AU-2021-30 Skjækra landskapsvernområde - godkjenning av platting ved egen hytte Skjeldbreien 1 - Christian Oshaug

AU-2021-30 Saksframlegg

Skjækra landskapsvernområde – søknad om godkjenning av platting – Christian Oshaug

Fig. 1: Målsatt tegning over omsøkte plattinger ved hytte Skjeldbreien 1 med Gnr/Bnr/Fnr 80/1/2 i Snåsa kommune.

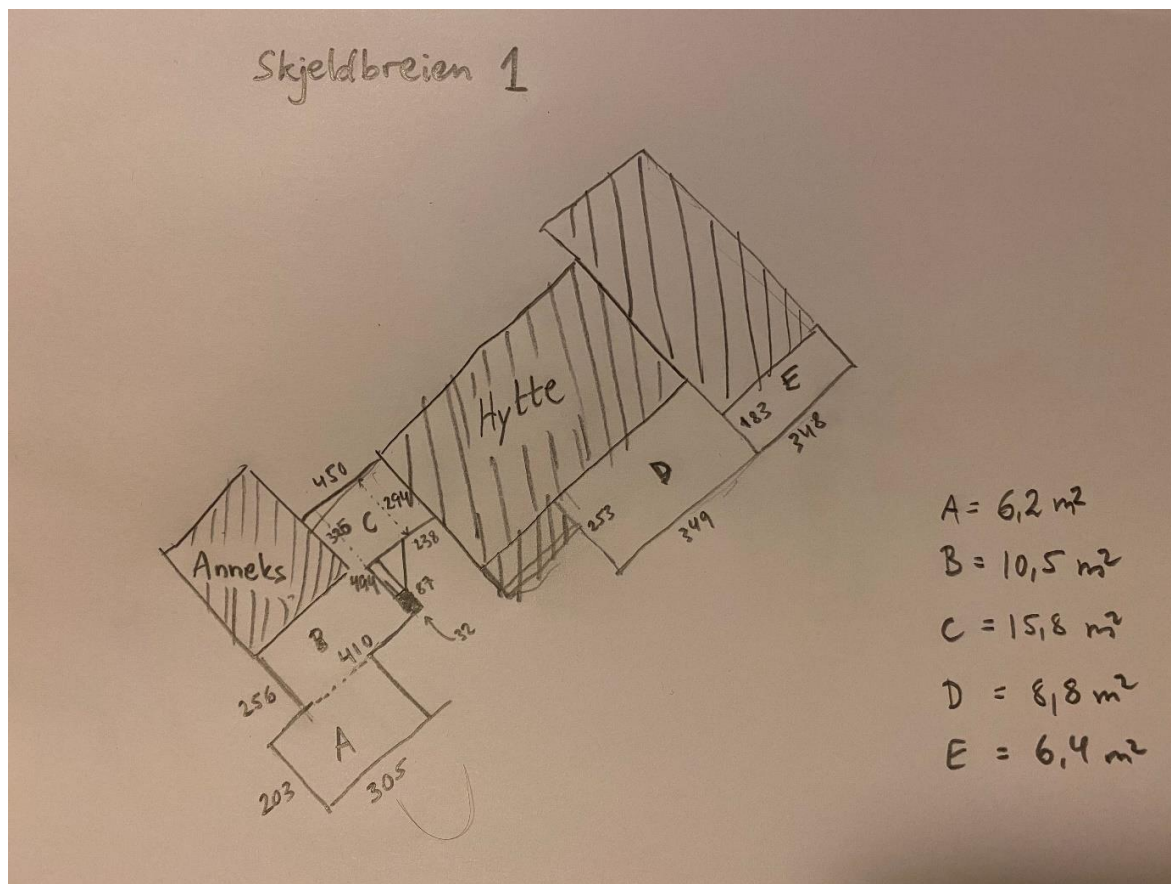
- Med hjemmel i verneforskriftens § 3, punkt 1.3a gis Christian Oshaug tillatelse til oppføring av plattinger i tilknytning til hytte Skjeldbreien 1 med Gnr/Bnr/Fnr 80/1/2 i Snåsa kommune.
- Plattingenes størrelse er på til sammen 47,7 m², og utformingen av plattingene skal være i henhold til fig. 1.
 - Areal av platting måles som det faktiske arealet plattingen dekker (ytterkant av platting).
- Søker må påberegne seg at det vil bli gjennomført tilsyn for å kontrollere at vilkårene i dispensasjonen er fulgt
- **Tiltaket skal vurderes/godkjennes av Snåsa kommune i forhold til plan- og bygningslov. Kopi av kommunens skriftlige vurdering/godkjennelse sendes Blåfjella-Skjækerfjella-Lierne nasjonalparkstyre.**

Fig. 1: Målsatt tegning over omsøkte plattinger ved hytte Skjeldbreien 1 med Gnr/Bnr/Fnr 80/1/2 i Snåsa kommune.

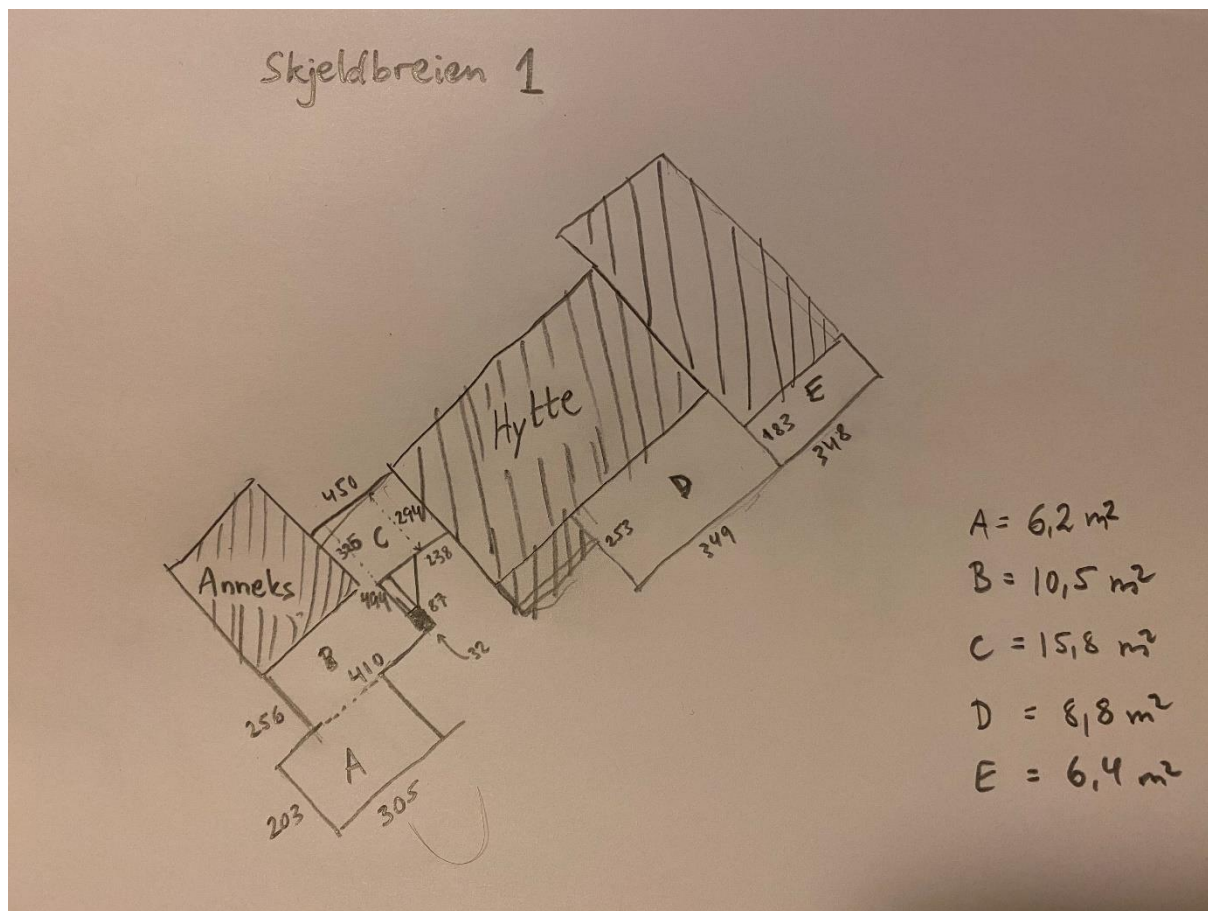
Med bakgrunn i brevet fra nasjonalparkstyret søkte Christian Oshaug i e-post datert den 31. desember 2020 om godkjenning av platting til hytte Skjeldbreien 1 med Gnr/Bnr/Fnr 80/1/2 i Snåsa kommune. Plattingene ved hytta er trolig bygd i 2009 og i forbindelse med utvidelse av hytta i 2013. Som det fremgår av tegningene som er lagt ved søknaden er plattingene delt inn i fem forskjellige deler mer eller mindre adskilt. Det samlede arealet av de fem plattingene er på 47,7 m² (se fig 1). Det søkes om dispensasjon fra verneforskrift for å få godkjent plattingene.

Ifølge tegningene er plattingenes areal på til sammen 36,5 m², fordelt på platting bygd i 2001 som er 17,0 m², platting bygd i 1986 på 6,0 m², platting bygd i 2016 på 10,3 m² og repos med ukjent byggeår på 3,2 m². Høyde over bakken varierer fra 0,5 m til 0,78 m (se fig. 1). Gjennomsnittlig høyde på plattingene er under 0,5 meter.

- Med hjemmel i verneforskriftens § 3, punkt 1.3a gis Christian Oshaug tillatelse til oppføring av plattinger i tilknytning til hytte Skjeldbreien 1 med Gnr/Bnr/Fnr 80/1/2 i Snåsa kommune.
- Plattingenes størrelse er på til sammen 47,7 m², og utformingen av plattingene skal være i henhold til fig. 1.
 - Areal av platting måles som det faktiske arealet plattingen dekker (ytterkant av platting).
- Søker må påberegne seg at det vil bli gjennomført tilsyn for å kontrollere at vilkårene i dispensasjonen er fulgt
- **Tiltaket skal vurderes/godkjennes av Snåsa kommune i forhold til plan- og bygningslov. Kopi av kommunens skriftlige vurdering/godkjennelse sendes Blåfjella-Skjækerfjella-Lierne nasjonalparkstyre.**
